Service Bulletin

Lave-linge Top

MODELE : Chassis :Alliance - Tous les modeles à Linge TOP - ALLIANCE

SUJET : Nouveau Kit ressort porte tambour

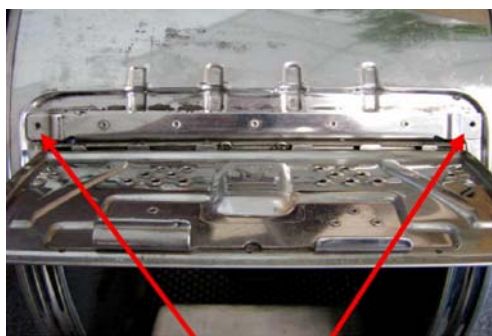
Un nouveau Kit ressort porte tambour est disponible contenant 2 ressorts et 3 vis avec écrou.

Attention, ce kit est prévu pour une seule porte de tambour.

Code service	Description
Ancien code	481931039104	Kit tambour
Nouveau code	481209498005	Kit tambour

Remplacement des ressorts :

Retirer les rivets des 2 extrémités et extraire le ressort cassé.

Mettre le nouveau ressort et fixer le avec les 2 vis/Ecrou
